改善箇所説明図

基準不適合発生部品

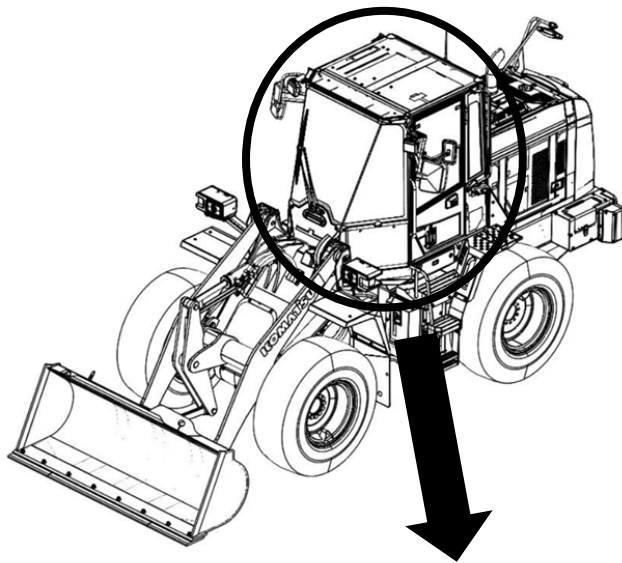
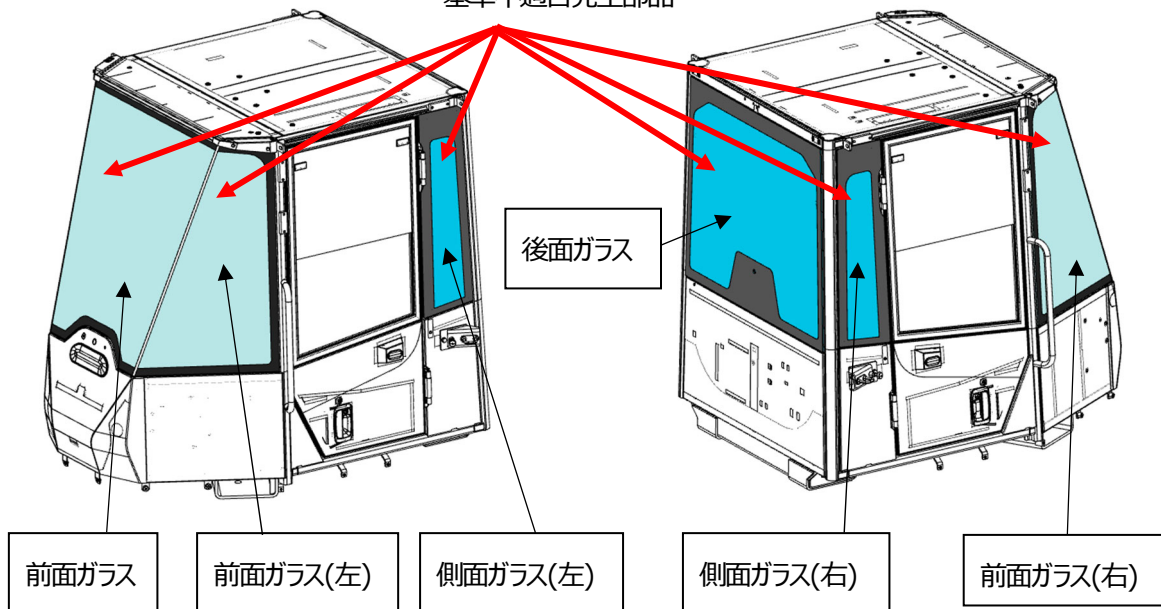
ショベル・ローダの前面、後面、および側面ガラス（ドア部除く）において、誤った下塗り剤（プライマー）を使用したため、ガラスの接着力が弱い。そのため、経年により接着力が低下して接着が剥がれて車内に雨水等が浸入し、最悪の場合、ガラスが脱落するおそれがある。

全車両、新品ガラスを適切に取り付ける。

識別： キャブ内のヒューズボックスカバーの裏面に緑色のペイントを塗布する。
